Commentaire sur la proposition AURCA- Luc sur Aude

1/ Zone AU

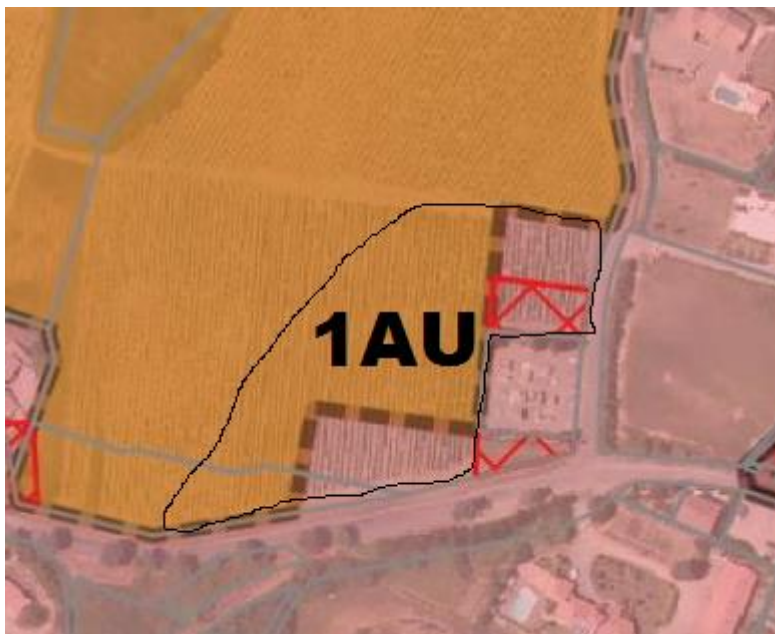
Maintenir en dehors de la zone d'écoulement prévue par le PPRI :

La zone constructible serait agrandie à l'intérieur de la limite en noir et donc agrandie par rapport à la proposition initiale.

La zone d'écoulement pourrait être la voirie de ce lot.

2/ Zone agricole

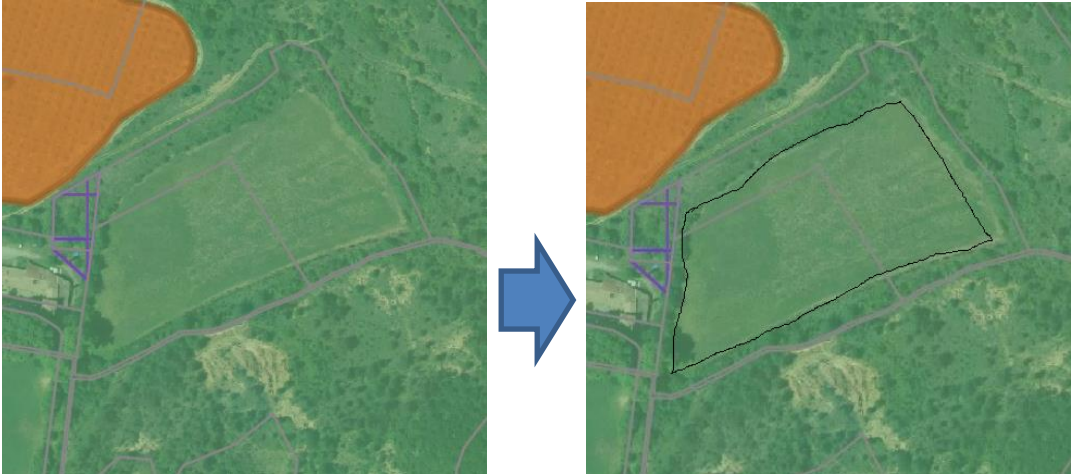
Placer les parcelles en noir en zone A

Bord de rivière rajouter en A ce qui est marqué en noir

Etre classé en zone A

Hangar agricole Castellou :

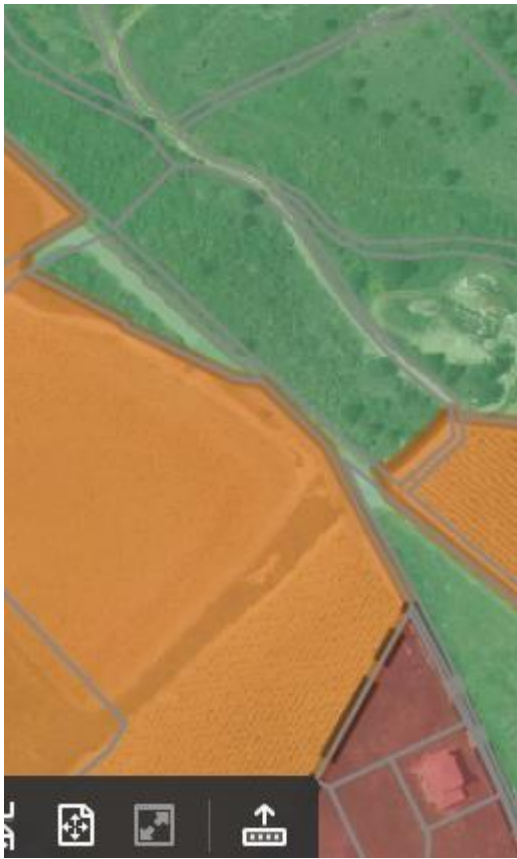
Donc terrains à classer en zone A

Site de Castillou :

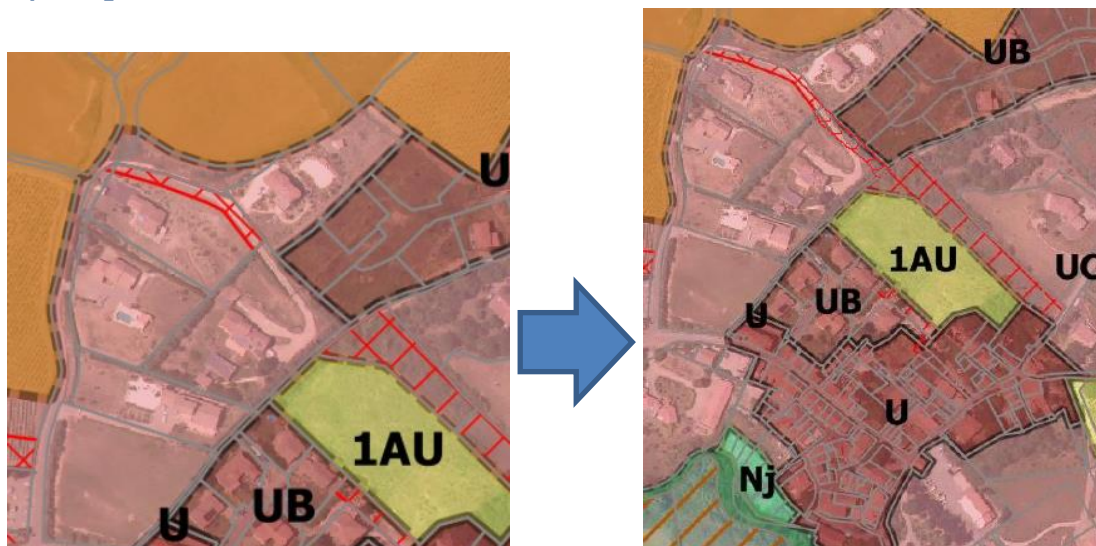
Cette zone est déjà occupée par de l'habitat léger

Il est précisé que cette zone ne peut être utilisée que si elle est occupée par des constructions destinées à l'accueil touristique, que les habitats sont sans fondation, et que cette zone est desservie par les réseaux publics.

4/Emplacements réservés

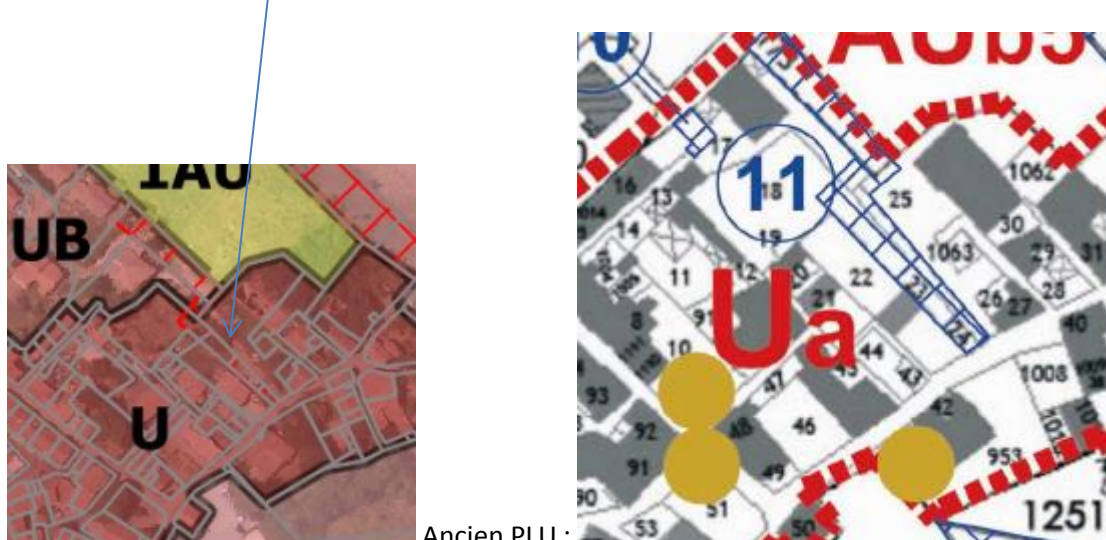
Etendre l'emplacement réservé en cohérence avec l'OAP 1AU

Les emplacements réservés sur cette cartographie ne sont pas clairs :

L'emplacement réservé ci-dessous n'a plus lieu d'être :

5/Zone artisanale

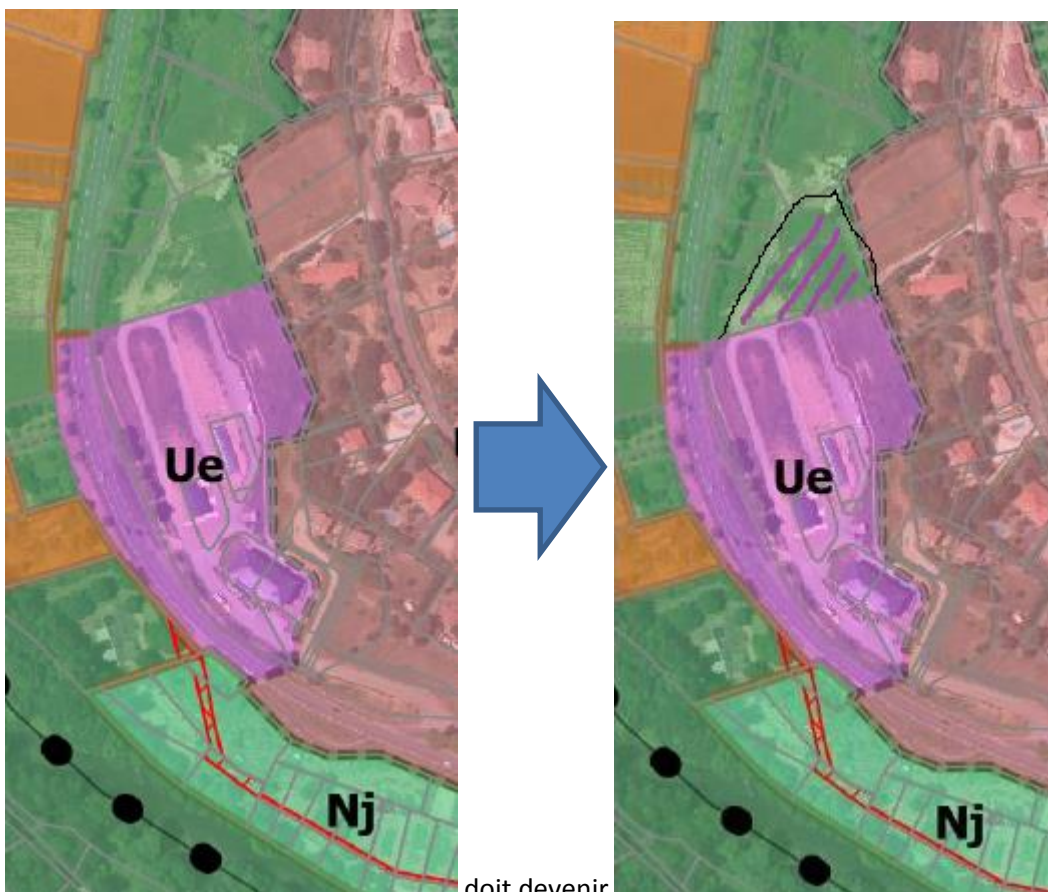
Doit être étendu aux terrains appartenant à la CC :

doit devenir

6/Zone UC

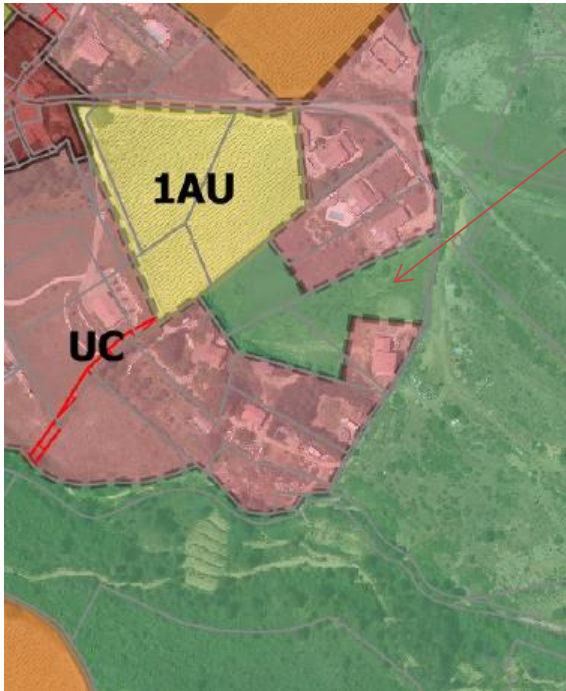
On ne comprend pas pourquoi ces terrains ont été enlevés de la zone UC , les 3 parcelles sont desservies l'eau, l'assainissement et l'électricité:

Il semble logique de les intégrer à nouveau.
